# GEMEINDE NEUFAHRN BEI FREISING

Vorlage Nr.: Bau/106/2018

### ***Bebauungsplan Nr. 45 - 3. Änderung "Sport- und Freizeitpark am Galgenbachweg", Würdigung der Stellungnahme des Landratsamts Freising, Immissionsschutz***

Stellungnahme des Landratsamts Freising, Immissionsschutz vom 15.05.2018

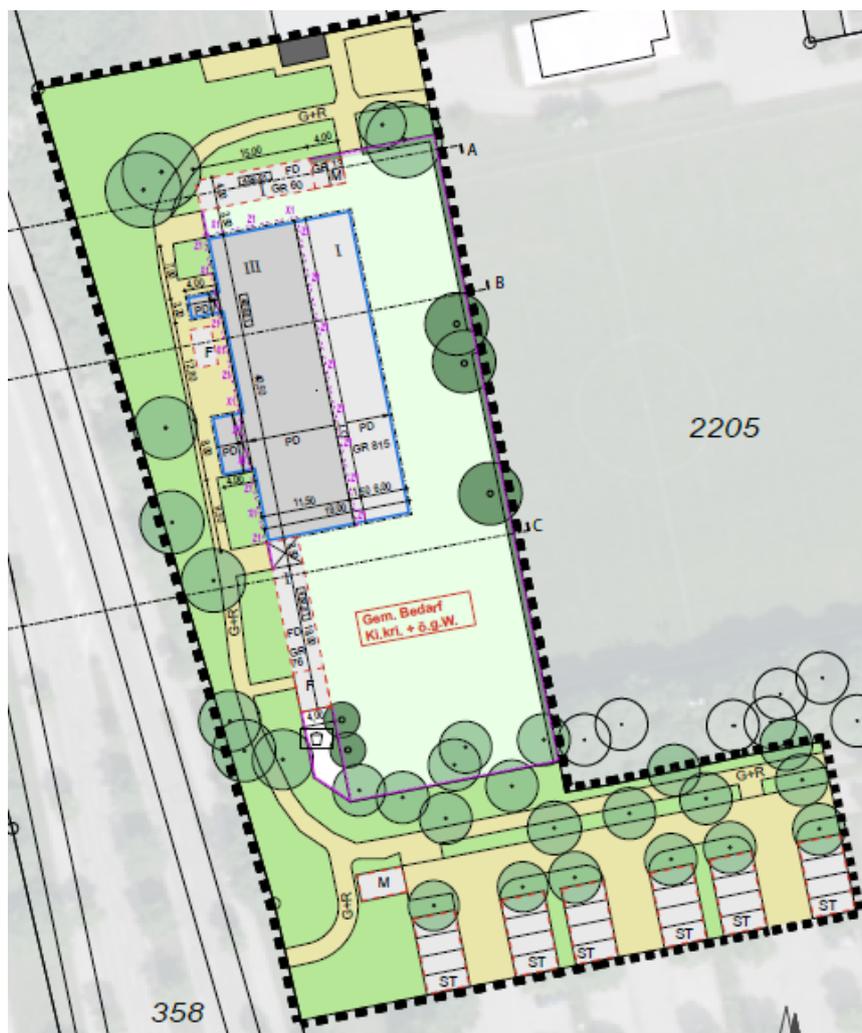
Im Freibereich der geplanten Kindertagesstätte treten Tagesmissionspegel verursacht durch Verkehrslärm (Straße und Bahn) von mehr als 55 dB(A) auf. Bei Lärmpegeln über 55 dB(A) wird davon ausgegangen, dass die Sprachentwicklung des Kindes gefährdet ist.

Durch vom Gutachter bestimmte aktive Maßnahmen über Lückenschluss des Haupt- und Nebengebäude mittels einer Wand mit einer Höhe von mindestens 3 m zur Abschirmung des Verkehrslärms vom Kurt-Kittel-Ring kann im Freiflächenbereich laut Gutachter auf 2/3 der Fläche der pädagogische r Zielwert für Freiflächen von 55 dB(A) eingehalten werden. Auf 1/3 der gesamte Freifläche –im nördlichen und südlichen Bereich - wird dieser Pegel tagüber weiterhin um 1 dB(A) bis 3 dB(A) überschritten.

Der vorgesehene Spielplatzbereich für die Wohnungen ist genau an der lautesten Seite mit Lärmpegel bis 61 dB(A) geplant. Der pädagogische Zielwert von 55 dB(A) ist hier deutlich überschritten.

Die Zulässigkeit dieser Überschreitungen im Bereich der Freifläche ist mit dem zuständigen Fachbereich für Kindertageseinrichtungen im Landratsamt Freising abzuklären.

Aus der Sicht des Immissionsschutzes könnte man evtl. durch eine Lärmschutzwand an der Nordseite und in Verlängerung zum südlichen Nebengebäude an der Westseite der Freifläche die Einhaltung des Zielwertes von 55 dB(A) sicherstellen. Die jeweilige Länge und Höhe müsste mit dem Gutachter abgeklärt werden.

Punkt 3. Der Spielplatz für die Wohnungen ist den lärmabgeschirmten Bereich zu verlegen bzw. durch geeignete aktive Maßnahmen ausreichend abzuschirmen.

Mit dem Lärmschutzgutachter wurde als geeignete Maßnahme abgestimmt, dass die Haupt- und Nebengebäude mittels einer Schallschutzwand (Höhe 3 m) mit Tor zur Abschirmung des Verkehrslärms verbunden werden.

Mit dem Lärmschutzgutachter wurde als geeignete Maßnahme abgestimmt, dass der Spielplatz für die Wohnungen durch die Fortführung der Holzwand (Höhe 3 m) südlich des Nebengebäudes vor Verkehrslärm geschützt wird.
